OBSERVACIONES PROYECTO EOLICO CHILOE PRONUNCIAMIENTO DE LA SOCIEDAD CIVIL

Coordinación general: Colectivo Intervención Ciudadana Ancud
Apoyo profesional: CECPAN (Centro de Estudios y Conservación Patrimonio Natural)

SÍNTESIS OBSERVACIONES Y CONCLUSIONES

Figura 1: Puntos de observación de terreno en amarillo, aerogeneradores en negro y red vial en rojo.

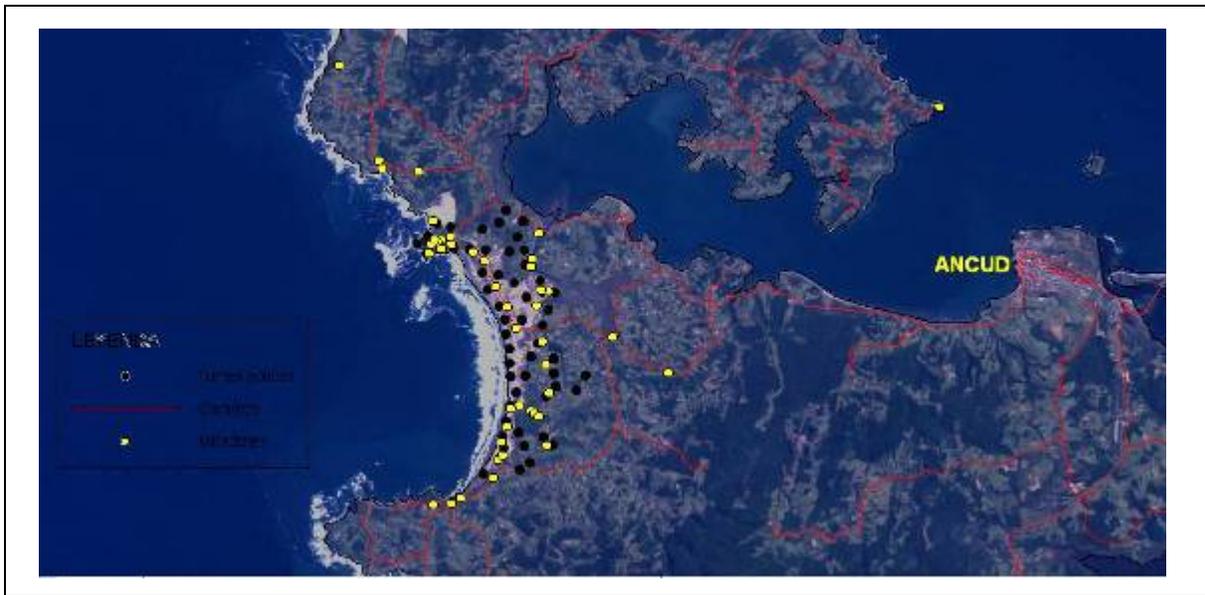
2.- El método de puntos de visualización del proyecto se realizó “*seleccionando aquellos que fueran habitualmente recorridos por un observador común, y aquellos que pudieran considerarse posibles miradores, por sus características panorámicas y de visibilidad*” (DIA Proyecto Parque eólico Chiloé, 2010) , sin embargo la mayoría de estos puntos se localiza en la zona de instalación de torres por lo que sin proyecto desde 37 de estos puntos se puede ver los sitios de emplazamiento futuro del proyecto. En segundo lugar destaca el hecho que las carreteras, poblados rurales y la ciudad de Ancud carezcan de puntos de visualización del proyecto (ver figura 1), el impacto paisajístico se produce precisamente en ellos puesto que el paisaje es la apropiación visual del espacio por un observador y estos se ubican en los asentamientos rurales y urbanos y se desplazan por redes viales.

3.- Derivado del punto dos, el aumento de visibilidad del sector se vuelve poco considerable ya que sin proyecto, desde 37 puntos será posible visualizar los sectores donde se instalarían las torres eólicas y con proyecto se produce un aumento de 5 puntos de observación, lo que en términos porcentuales implica un aumento de 7%.

Figura 2: Mapa de visibilidad del Parque Eólico Chiloé, en negro zonas visibles sin proyecto, en verde zonas visibles con proyecto.

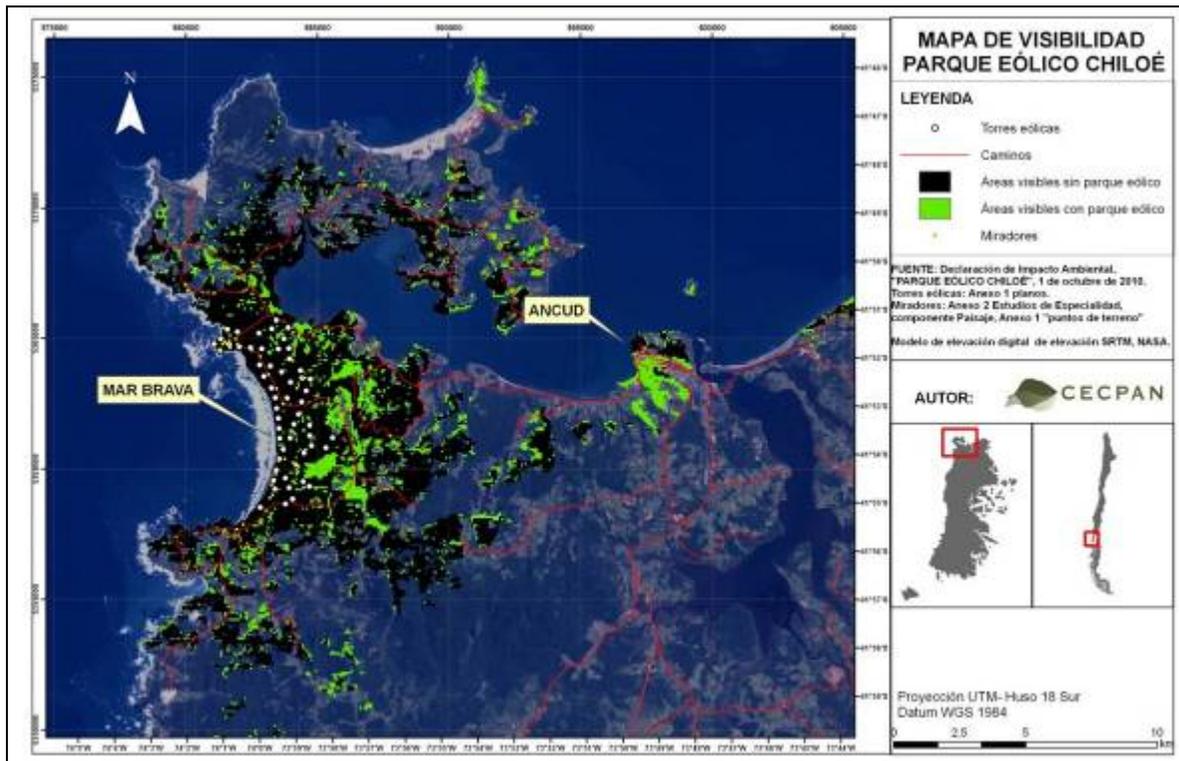
4.- A partir de modelo digital de terreno SRTM se calculó la superficie desde la cuál será visible el proyecto (cuenca visual absoluta) considerando torres eólicas de 80 metros, el resultado arrojó un aumento de 56,3% de la visibilidad, considerando que sin proyecto es posible ver los puntos de instalación de torres desde 11.241 ha. y con proyecto desde

17.572 ha. La figura 2 muestra el aumento de la visibilidad producto de la instalación del parque eólico. La DIA calcula impacto paisajístico sólo en función de cuencas visuales relativas.
